SERVICE INFO – INA 0002

Hydraulisk spännehet

för aggregatdrift – 534 0014 10

Best. nr.: 534 0014 10

Bild 2: 534 0014 10 – utförande med vita och svarta plastbussningar hos den hydrauliska dämparens fästhål

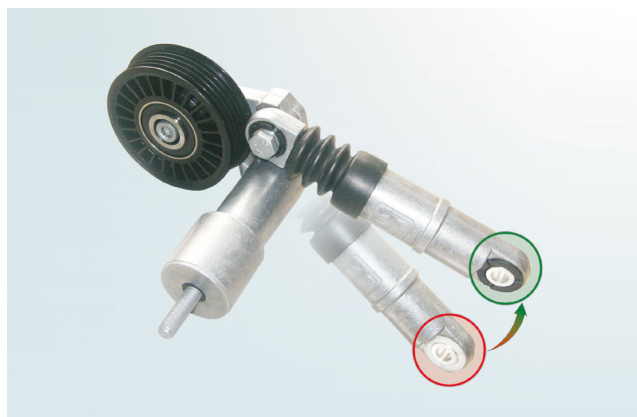
Infästningsbussningen hos dessa spänneheter tillverkas från och med nu av svart plast, i stället för vit plast (se bild 2). I en övergångsfas kan båda varianterna förekomma. Denna övergång har ingen inverkan på den tekniska funktionen och båda varianterna kan utan begränsning användas för ovanstående fordon.
